Note technique

Modification de l'article 3.4.8.1 et ajout de l'article 3.4.8.12

Illustration B-3.4.8.12 b)

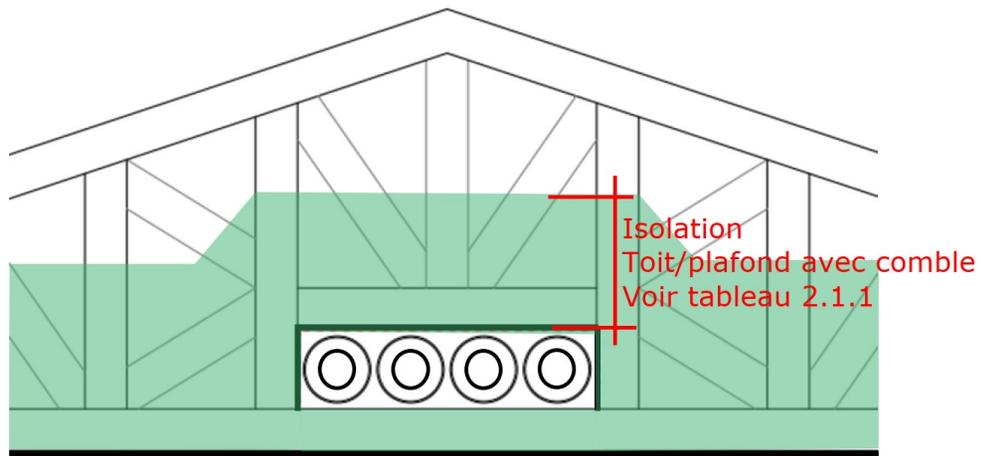
3.4.8.12 *Les conduits d'une hotte de cuisinière, d'une sècheuse et d'un ventilateur extracteur autonome (ex. : ventilateur de salle de bain) peuvent passer dans un comble ou un espace non chauffé à condition que les critères ci-dessous soient respectés :*

- a) Les conduits doivent être installés le plus près possible du côté chaud de l'enveloppe;*
- b) Les conduits doivent parcourir la plus petite distance entre la bouche extérieure et le côté chaud de l'enveloppe;*
- c) La résistance thermique effective par-dessus les conduits doit respecter le tableau 2.1.1. Par exemple : s'il y a un conduit dans un comble, la résistance thermique par-dessus le conduit doit respecter celle d'un toit/plafond avec comble (voir annexe B).*
